川内原子力発電所1, 2号炉 運転期間延長認可申請に係るヒアリング
コメント反映整理表<低サイクル疲労>

資料-1-2

図2 原子炉容器の疲労評価対象部位

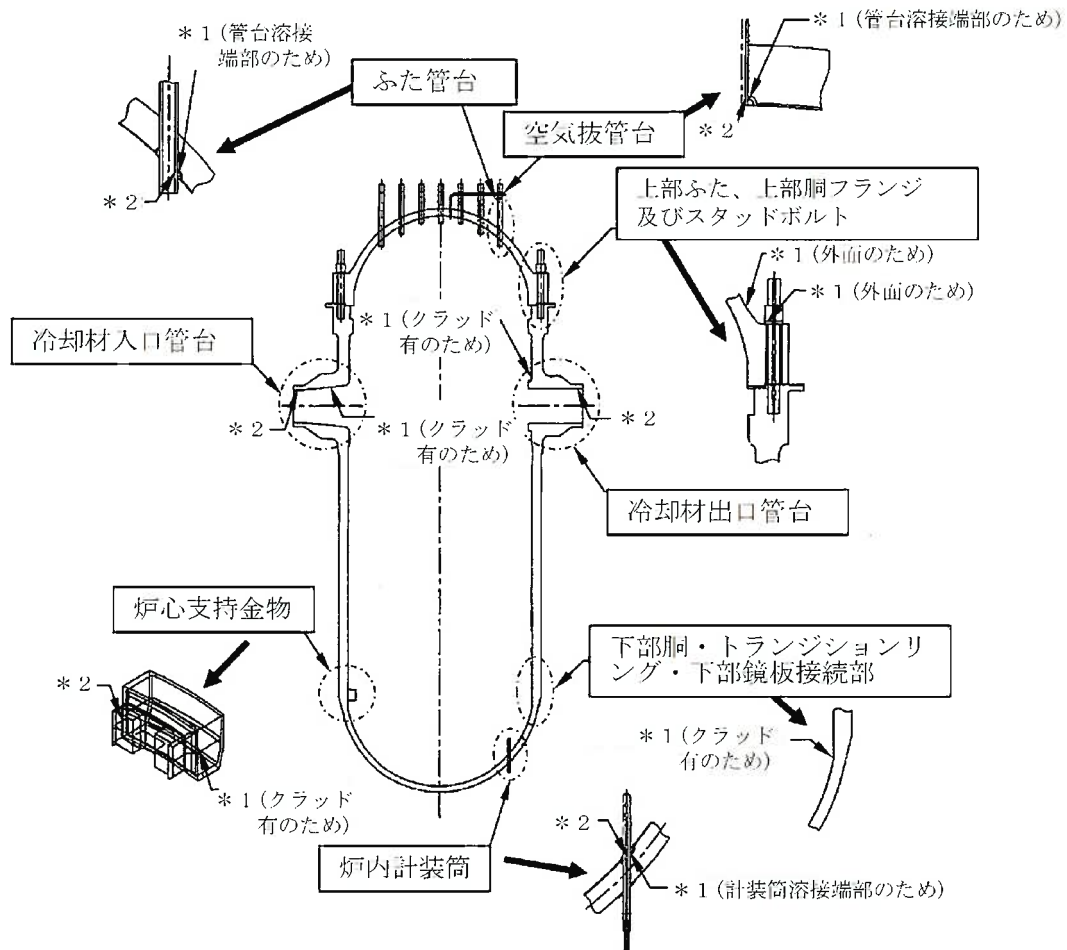
6	1/2号機	3月6日	ヒアリング資料 劣化状況評価 (低サイクル疲労)	4,5	「代表機器」及び「グループ内代表機器」の使い分けを整理し修正すること。	「グループ内代表機器」の記載を削除し、「代表機器」のみの記載に修正した。 [スライド p.4]	2023.4.14	
7	1/2号機	3月6日	ヒアリング資料 劣化状況評価 (低サイクル疲労)	6,14	原子炉容器評価対象部位の図表にトランジションリングを追記すること。	原子炉容器評価対象部位の図表にトランジションリングを追記した。また、補足説明資料の当該箇所についても本内容を反映した。 [スライド p.6,14] [補足説明資料p.6](コメント回答資料 川内1, 2号炉-低サイクル疲労-7のとおり。)	2023.4.14	
8	1/2号機	3月6日	ヒアリング資料 劣化状況評価 (低サイクル疲労)	14	記載の疲労累積係数の値が60年時点での評価結果である旨を明記すること。	60年時点での評価結果である旨を追記した。 [スライド p.14]	2023.4.14
